Bauleitplanung Helmstedt; Bebauungsplan Nr. OTE 391 „Schwarzer Berg“ (1. Änderung) - Satzungsbeschluss -

1. Änderung des Bebauungsplans "Am schwarzen Berg"

Stellungnahmen im Rahmen der Beteiligungen und Beschlussvorschläge

Planzeichnung 1:1.000

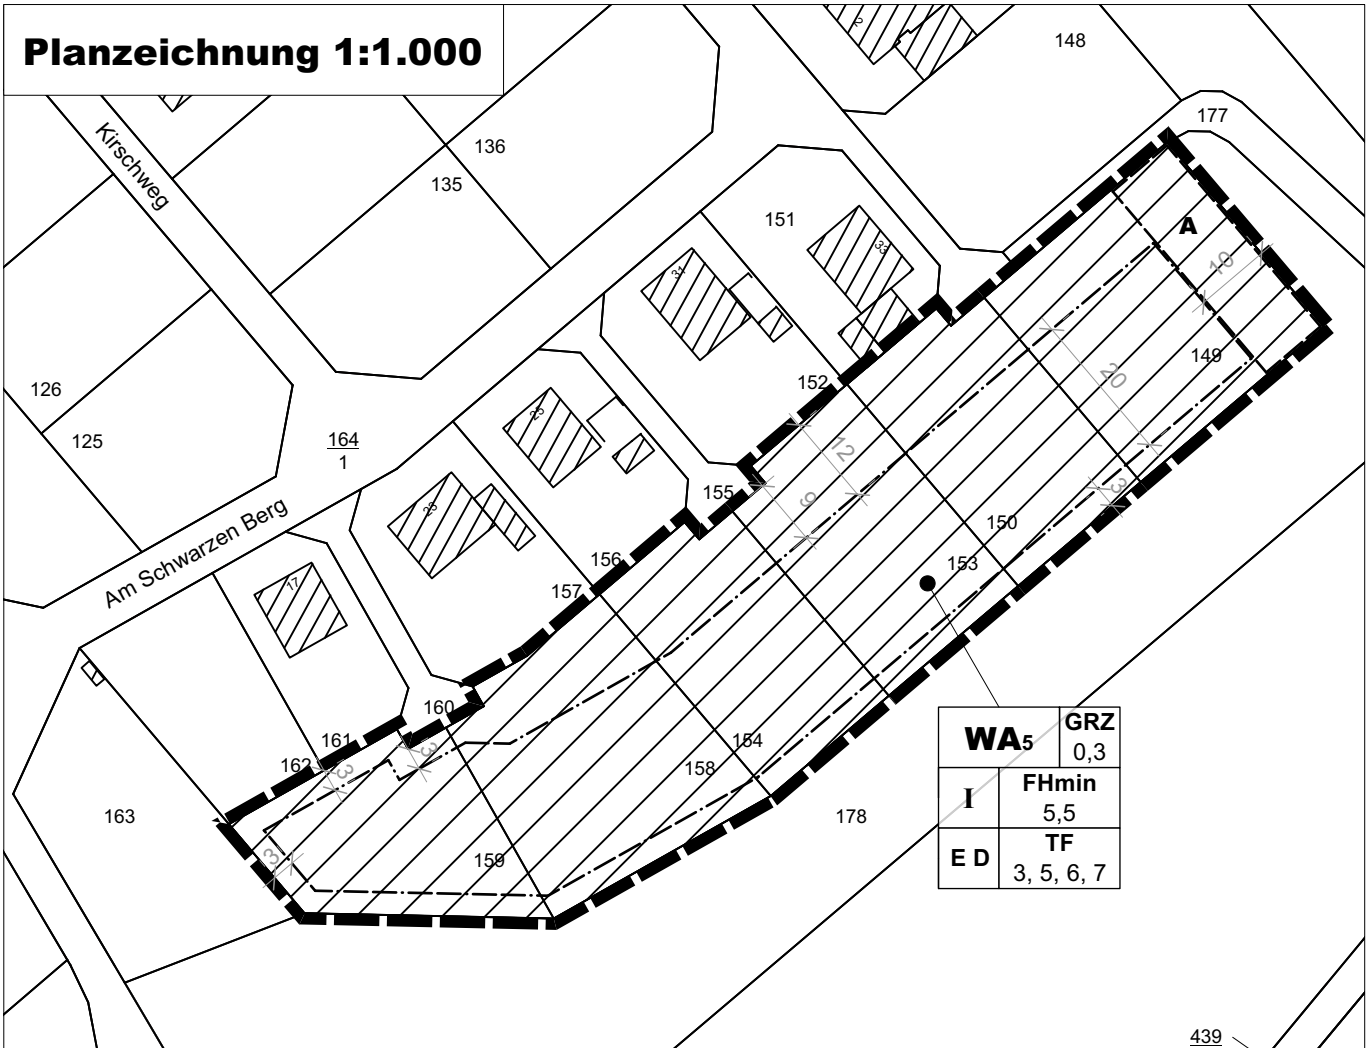
| Stellungnahme | Beschlussvorschlag |
|---|---|
| <p>Ich rege zudem weiterhin an, die genaue Bezeichnung des Ursprungsplanes zu übernehmen, welcher den Namen „Am schwarzen Berg“ trägt, um spätere Verwechslungen bei der Zuordnung der geplanten Änderung zum Ursprungsplan zu vermeiden. Der erste Änderung des Bebauungsplanes trägt hingegen, wie im Verfahren nach § 4 Abs. 1 BauGB, den Namen „Schwarzer Berg“. In der Praxis haben sich solche, wenn auch nur kleine Namensänderungen, bereits als hinderlich erwiesen.</p> | <p>Der Titel wurde auf der Planzeichnung entsprechend dem des Urplans korrigiert: „Am schwarzen Berg“</p> |
